ZUD-CD-08-0072 (1/8)

QB-78K0RKX3
(管理記号 E,F,G,H,J,K,L,M)

使用上の留意点

No.10 セルフ・プログラミング時のブロック・イレース関数に関わる制限事項

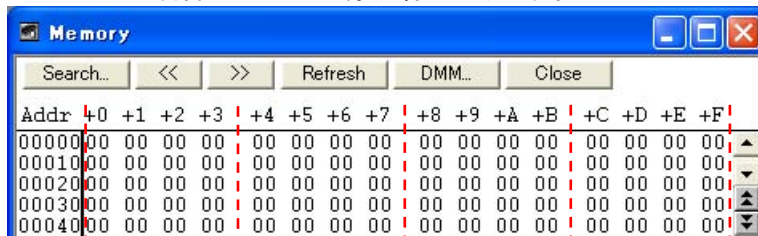
【内 容】セルフ・プログラミング時のブロック・イレース関数(FlashBlockErase)を実行中に“21066/fCLK + ユーザ・プログラムによる割り込み処理の実行時間”以下のタイミングで割り込みが連続して複数回発生すると、消去エラーとなる場合があります。“ユーザ・プログラムによる割り込み処理の実行時間”とは、ベクタ参照アドレス先へ分岐してから、ユーザ・プログラムによる割り込み処理を実行して、元のブロック・イレース関数に復帰までの時間です。(下図参照)

【改善案】管理記号 K 以降で修正されています。
